**Verslag huishoudelijke elektrische installatie op laagspanning en zeer lage spanning****Algemeen:**

Referentie: <b>006-20260526-01</b>	Datum controle: <b>26/05/2026</b>
Keurder: <b>006</b>

Eigenaar: <b>Onbekend</b>	EAN-code: <b>541448820055819129</b>
Adres installatie: <b>Stationsplein 25, 2440 - Geel</b>	Nummer teller(s): <b>1sag1100740077</b>
	Distributienetbeheerder installatie: <b>Fluvius</b>
Datum uitvoering installatie:	<input checked="" type="checkbox"/> Vóór 01/10/1981 <input type="checkbox"/> Tussen 01/10/1981 en 01/06/2020 <input type="checkbox"/> Vanaf 01/06/2020
Type:	<input checked="" type="checkbox"/> Wooneenheid <input type="checkbox"/> Niet-huishoudelijk <input type="checkbox"/> PV <input type="checkbox"/> Batterij <input type="checkbox"/> Laadpaal

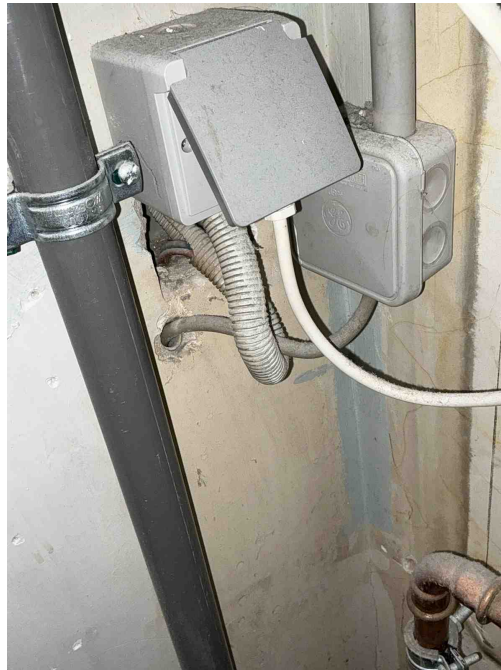
**B17** - De voedingsspanning is niet op elk bord vermeld (Boek 1: 3.1.3.3).

**B29** - Het elektrisch verdeelbord in een huishoudelijke ruimte is niet voorzien van een deur (Boek1: 5.3.5.1).

**B30** - De houder van de beveiliging in een huishoudelijke ruimte is niet voorzien van aangepaste kalibreerelementen (Boek1: 5.3.5.5).

**D03** - Er is geen differentieelstroominrichting van maximum 300 mA geplaatst in het begin van de elektrische installatie van een residentieel geheel (incl. in de gemeenschappelijke delen) (Boek 1: 4.2.4.3, 4.2.4.4).

**D05** - Er is geen ondergeschikte differentieelstroominrichting van maximum 30 mA geplaatst voor de beveiliging van de ruimte(n) die een badkuip en/of douche bevatten (Boek 1: 4.2.4.3).

**D26** - Er is geen ondergeschikte differentieelstroominrichting van maximum 30 mA geplaatst voor de beveiliging van wasmachine/afwasmachine/droogkast (Boek 1: 4.2.4.3.b).

**B04** - De aanduiding van de kringen, klemmen en/of schakelapparatuur ontbreekt, is onjuist of is onvolledig (Boek 1: 3.1.3.1/5.1.6.1).

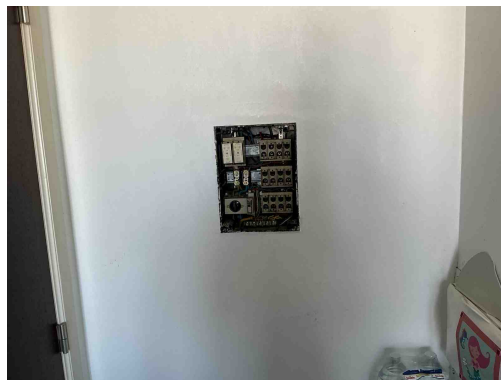
**C21** - Het gebruik van geleiders van het type VOB, zonder bijkomende afscherming is niet toegestaan (Boek 1: 5.2.9.6).  
*Opmerking: Badkamer*
